Mémoire en réponse à l'avis de la Mission Régionale de l'Autorité Environnementale

Parc éolien de Folles

Communes de Folles et Fromental (87)

5 Mai 2022

Les zones d'implantation potentielles de l'EPCI Elan

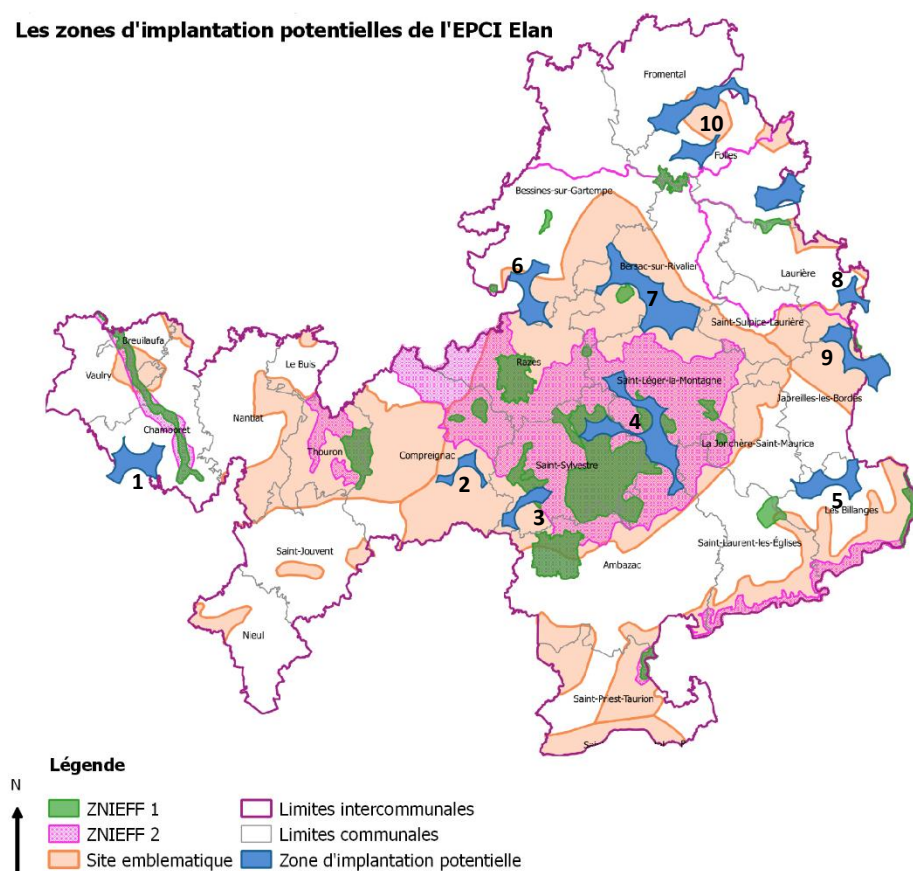
« Au vue de ces éléments, la MRAE recommande au maître d'ouvrage de préciser le territoire considéré pour les démarches envers les propriétaires et exploitants de Folles et d'expliquer ce qui l'a amené à prendre en compte les terrains de la ZIP dans les démarches malgré les contraintes paysagères fortes relevées en amont. Elle recommande en outre de préciser les éventuelles ZIP alternatives étudiées, aucune n'étant présentée dans le dossier. » partie II.2.4 p.13

L'identification d'une zone potentielle à l'implantation d'éolienne est le résultat d'une analyse multifactorielle croisant des enjeux humains (distance aux habitations), des enjeux environnementaux (zone de protection/préservation environnementale), des enjeux patrimoniaux (site classé, inscrit) et enjeux techniques (faisceaux hertziens...). La zone de projet retenue considère l'ensemble de ces éléments.

Dans cette observation, la MRAE mentionne « les contraintes paysagères fortes » faisant référence notamment au site emblématique des chaos rocheux. Dès l'état initial, ce site emblématique a fait l'objet d'une attention particulière. Comme explicité dans l'observation précédente, l'étude d'impact a permis de qualifier la sensibilité et l'enjeu de cette zone comme étant faible/modéré. L'ensemble des contraintes identifiées ont été intégrées à la réflexion des implantations. Ce point est détaillé en page 288 de l'étude d'impact.

De manière plus globale, les sites emblématiques couvrent environ la moitié du territoire de l'EPCI. L'ensemble des crêtes et reliefs présentant un gisement de vent intéressant sont concernés principalement au titre des « Monts D'ambazac », « Monts de Saint-Goussaud », par l'appellation site emblématique.

A l'échelle de l'EPCI Elan dont font parties les communes de Folles et de Fromental, les zones d'implantations pour un projet éolien sont restreintes et limitées. La carte, suivi d'un tableau permettent une analyse comparative complète des zones potentielles du territoire.

Les éléments comparatifs retenus sont : les zones boisées, les sites emblématiques, la proximité enjeux ZNIEFF et Natura 2000 et la présence ou non d'un projet éolien. Seules les zones d'une superficie permettant l'implantation de minimum 3 éoliennes et dont la surface est majoritairement sur le territoire intercommunal ont été retenues pour cette analyse.

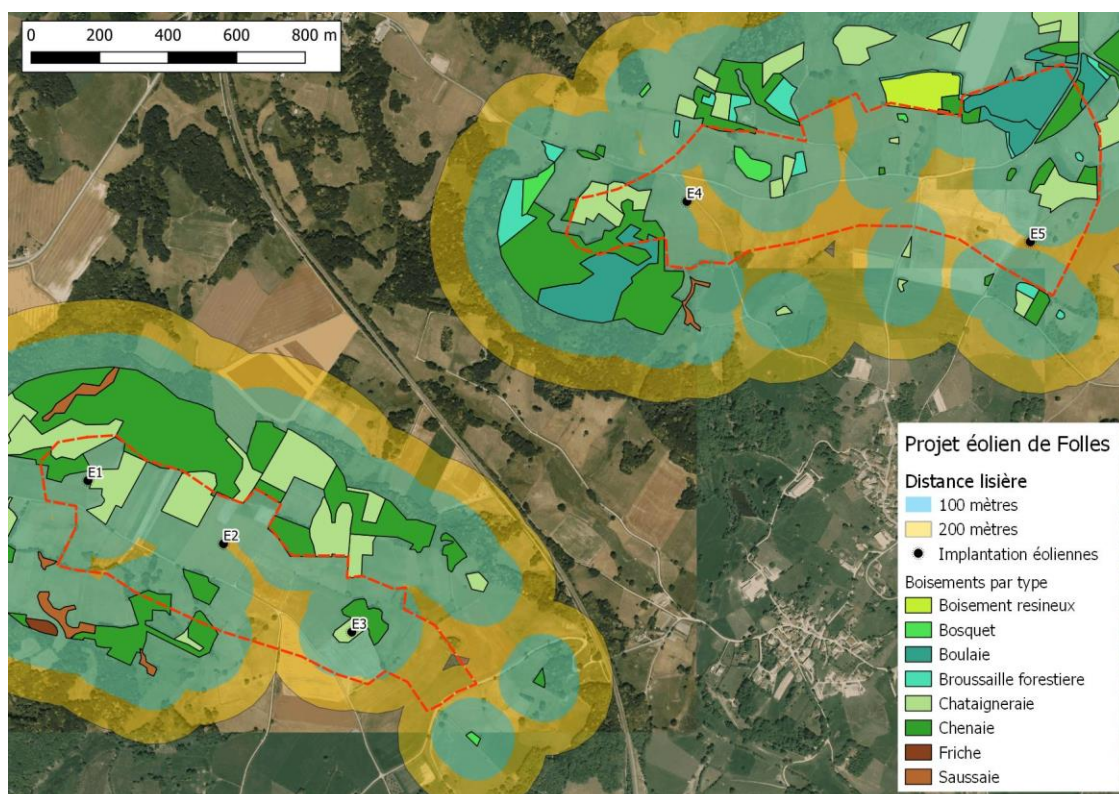
« La MRAe constate que le dossier ne présente pas d'analyse d'alternatives permettant de prendre en compte les recommandations techniques connues concernant les chiroptères, alors qu'il s'agit d'un enjeu fort pour le projet. La MRAe demande au porteur de projet d'expliquer si de telles alternatives ont été étudiées et pourquoi le cas échéant elles ont été écartées. » partie II.2.4 p.14

Les « recommandations techniques connues concernant les chiroptères » mentionnées par la MRAE correspondent aux préconisations d'Eurobats et notamment à l'application d'une distance d'éloignement de 200m aux haies et aux boisements. Une analyse de cette recommandation est présente dans le volet milieu naturel en page 234. Les distances mentionnées par Eurobats ou la SFPEM sont des préconisations standardisées non réglementaires. Les études de terrain pendant un cycle biologique complet ont pour objectif d'affiner et de préciser ces distances.

En appliquant cette distance restrictive de 200m, la totalité de la zone d'étude est supprimée. Cette recommandation ne peut donc pas s'appliquer sur cette zone et peut difficilement s'appliquer à l'ensemble du territoire du Limousin en raison de sa trame bocagère omniprésente. Les autres zones d'implantation potentielles écartées au niveau de l'EPCI ELAN et précisées dans le tableau ci-dessus, sont pour 70% d'entre elles en zones boisées ce qui rend impossible tout éloignement aux lisières. Les 30% de ZIP partiellement boisées présentent les mêmes configurations de mosaïque bocagère.

A l'échelle de la zone du projet éolien de Folles et en appliquant une distance de 100 mètres aux lisières, il reste moins de 20% de la ZIP disponible. L'implantation retenue a privilégié ces zones avec 3 éoliennes à environ 100 m des lisières, critère qui n'a pas pu être retenu pour deux autres éoliennes (E1 et E3). La carte ci-dessous associe l'implantation des éoliennes aux distances de 100 et 200 mètres à tous les éléments boisés.
